本通 3 丁目地区市街地再開発事業環境影響評価準備書（案）（令和 6 年 2 月時点）
の段階で示される計画に関して景観形成の観点から求めること

令和 6 年 3 月
広島市景観審議会眺望景観検討部会

眺望点（視点場）の位置図

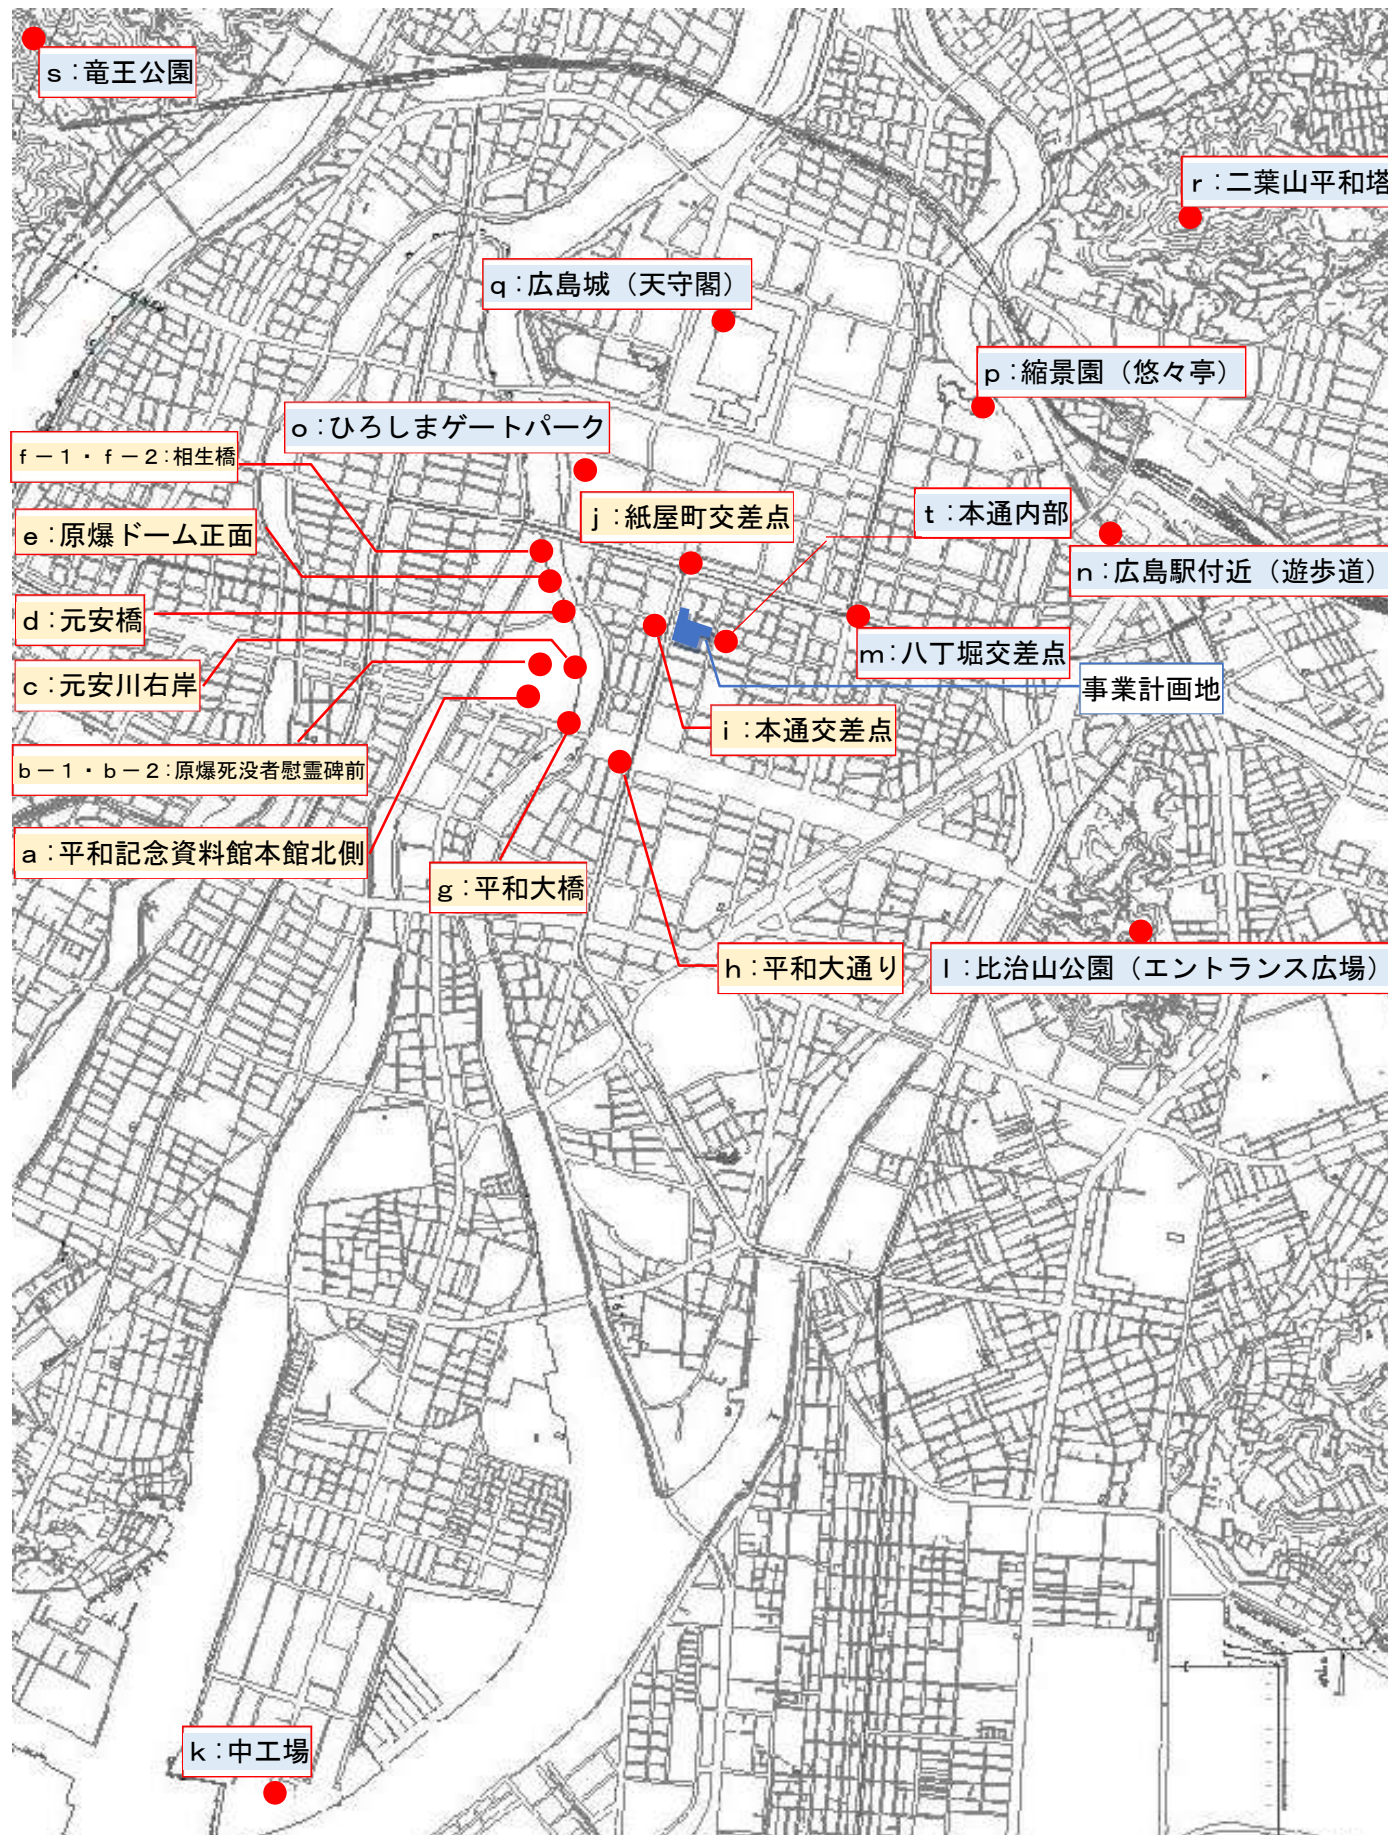
環境影響評価実施計画書及び準備書（案）で示された視点場は、景観計画やあり方において設定した視点場を含み、主に平和記念公園内から選定されており、元安橋や平和大橋のように主要な動線の一つであり、多くの人が計画建物を目にする地点、対岸から計画建物を望む地点も選定されている。その他、計画地あるいは計画建築物が容易に見渡せると予想される場所、眺望が良い場所、不特定多数の人の利用度や滞留度が高い場所が選定されている。

これらは前述の①－１、①－２、②の観点からも概ね妥当である。

ただし、e：原爆ドーム正面（「あり方」で設定した視点場）、i：本通交差点（近景の視点場）、k：中工場（視点場として共有しやすく市街地を一望できる視点場）、t：本通内部（計画建物と平和記念公園方面を望む視点場）については追加が必要である。

準備書（案）で想定した眺望点（視点場）に含まれない次の箇所からの景観についても検討を行うこと。

e：原爆ドーム正面

i：本通交差点

k：中工場

t：本通内部
